פרויקט, טאים - קומראן

שם: פרויקטים - אתר קומראן

הנדון: מרכז מבקרים קומראן - הנחיות לאמצעים האקוסטיים

מרכז מבקרים קומראן : מעב

תאריך הערה	31.12.96 ת"ש	:- ק.מ.	3384-1 מספר	שם: תקרה אקוסטית מלוחות "סקוט"
---------------	-----------------	------------	----------------	--------------------------------

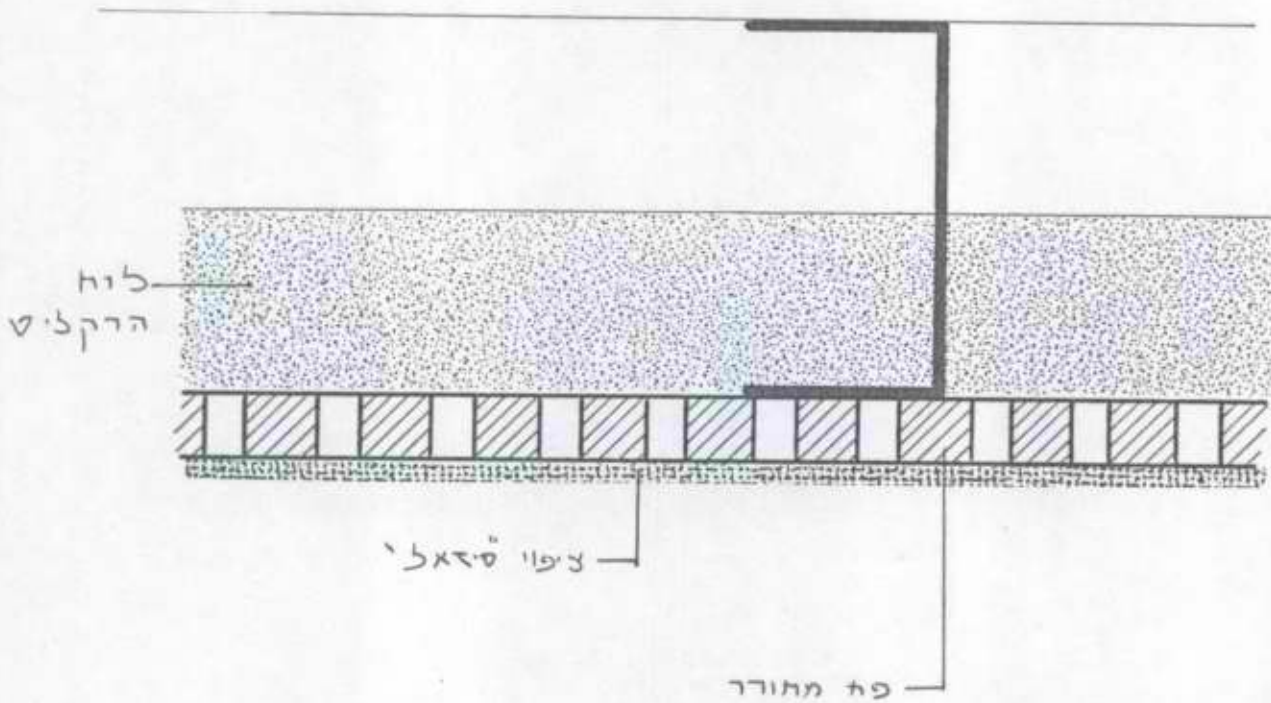
ביצוע תקרה אקוסטית תלויה מלוחות "טקטום", העשויים שבבי עץ דחוסים. ראה פרט עקרוני בשרטוט מס. 1. מתחת לטיח ניתן לבצע מתיחה של המחצלות הנ"ל או לחילופין צביעה מיוחדת של הלוחות להשגת האפקט האדריכלי הנדרש.

תאריך פרויקט	31.12.96 מיד	— — ק.מ.ב.	3384-2 מספר תוכנית	פרויקט : סימון קירות עם ציפוי אקוסטי
-----------------	-----------------	---------------	-----------------------	--------------------------------------

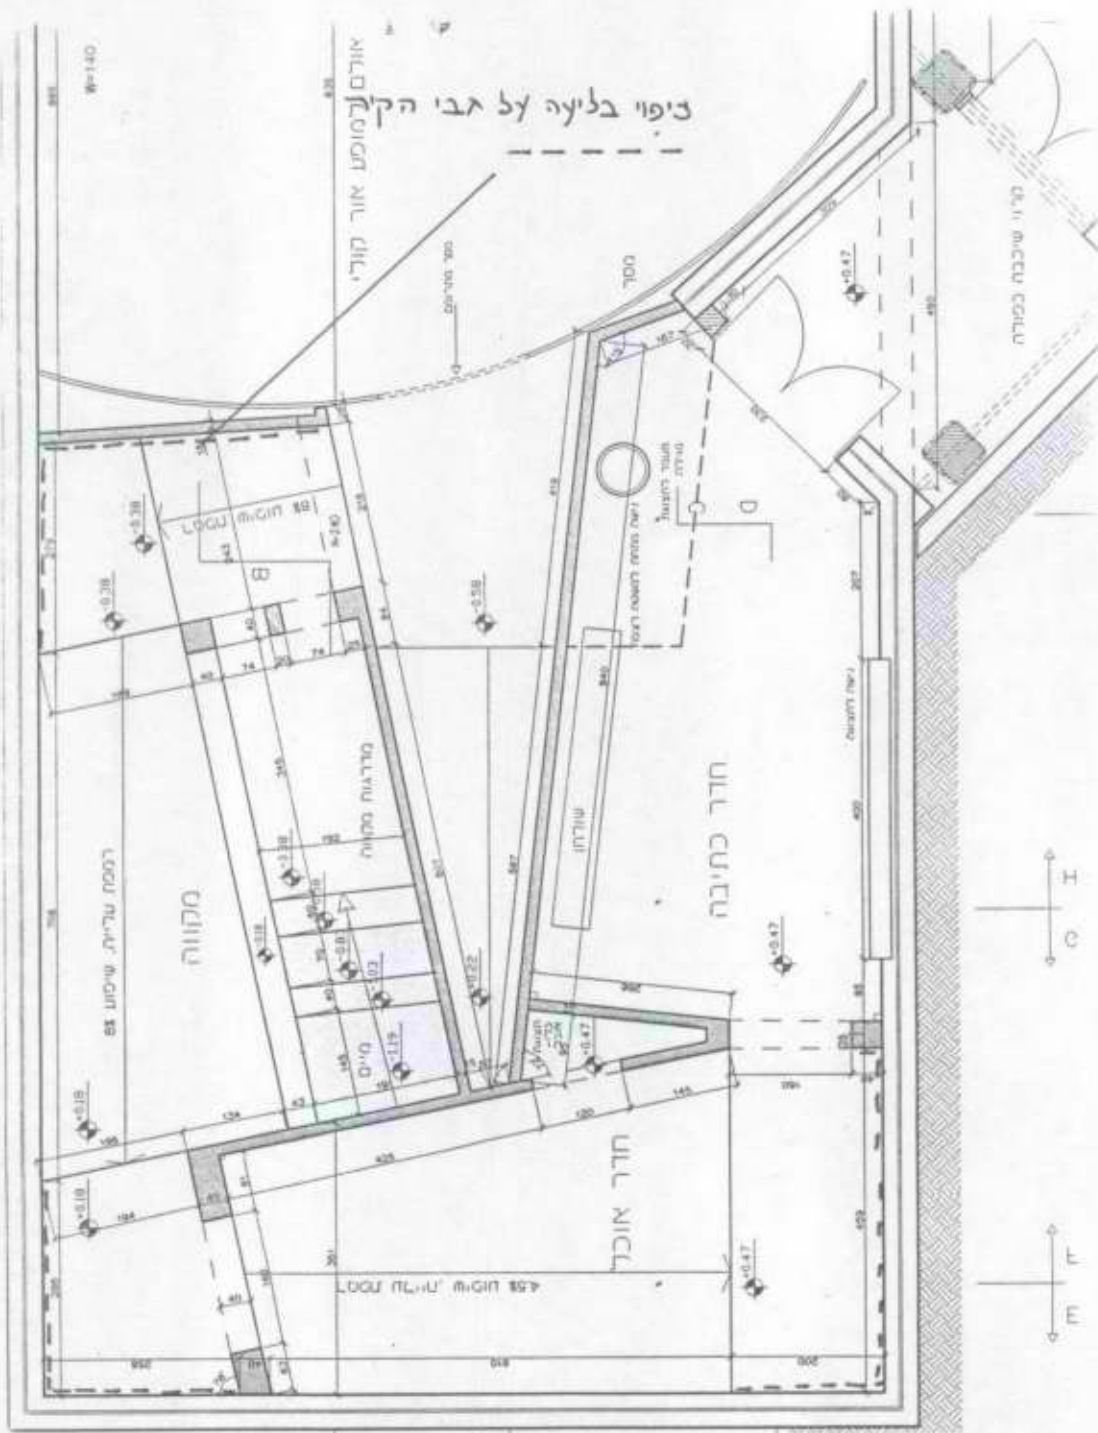
התרשמתי כי משיקולים ארכיטקטוניים הדבר הינו בעייתי ולפיכך סוכם כי יבוצע ציפוי קירות על גבי הקירות בקטעי המעבר מאולם לאולם. ראה סימון על גבי תוכנית בשרטוט מס. 2.

תאריך פריסת שרטוט	31.12.96 תאריך	—:— ק.מ.פ.	3384-3 מספר תוכנית	שם: תקרה אקוסטית מלוחות "פקסוס"
-------------------------	-------------------	---------------	-----------------------	------------------------------------

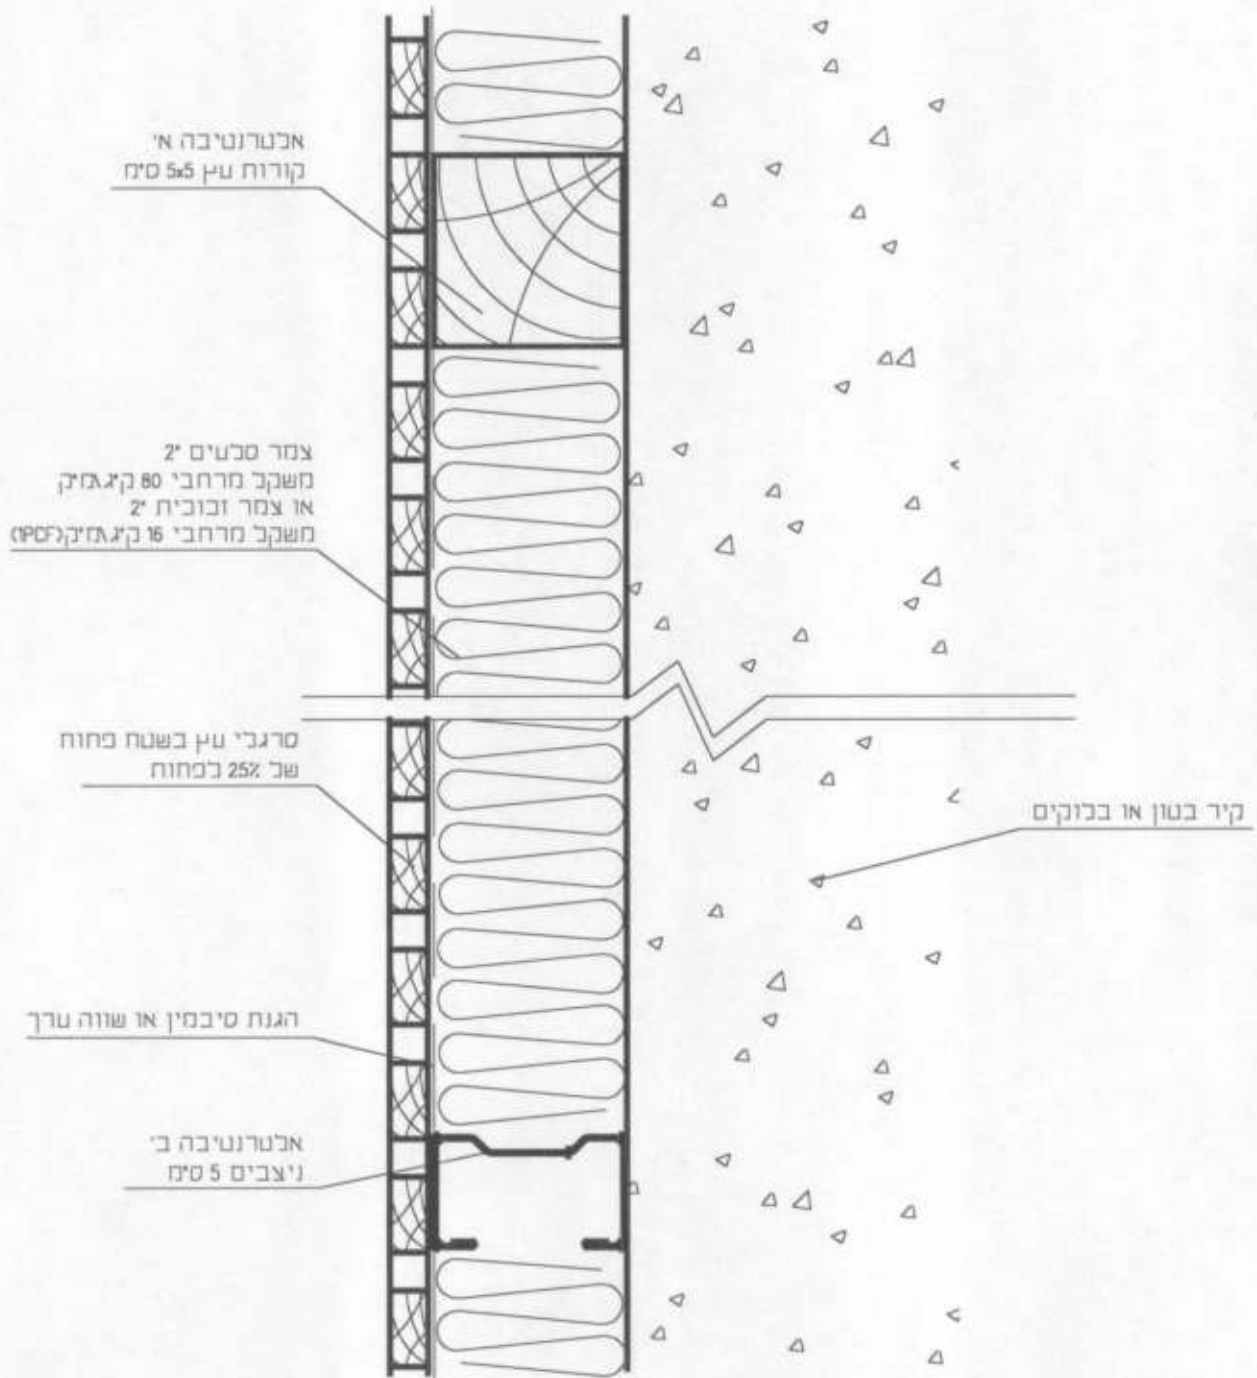
בשרטוט מס' 3 ניתן חתך טיפוסי של הציפוי המתואר לעיל.

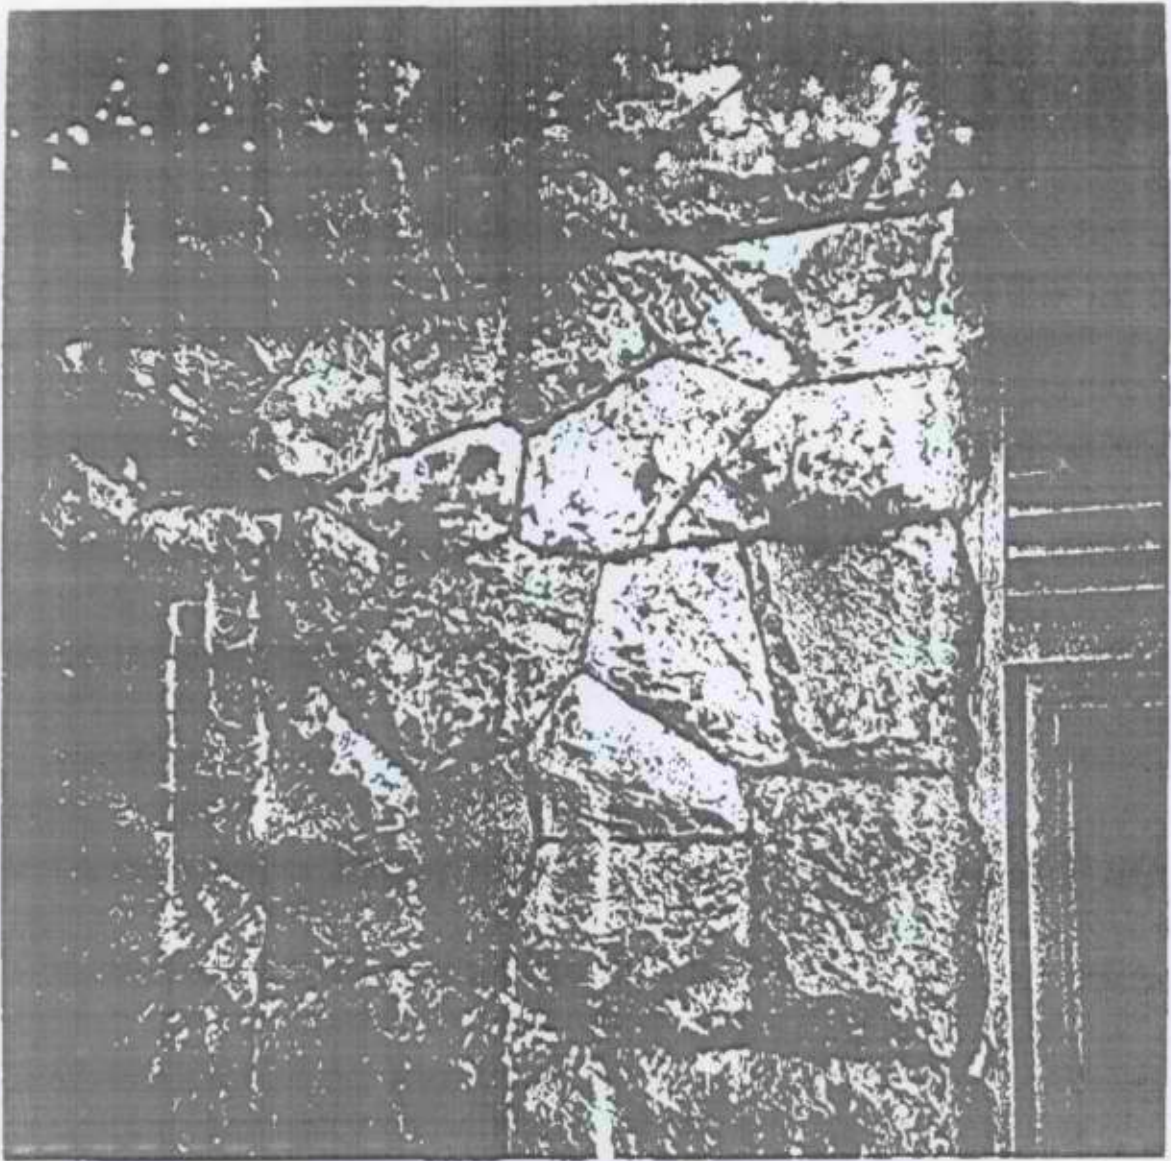
בניין קיר קונסטן. לא לאו !
 יש לצייר באבנים גודלם וזמנים
 אחרים.
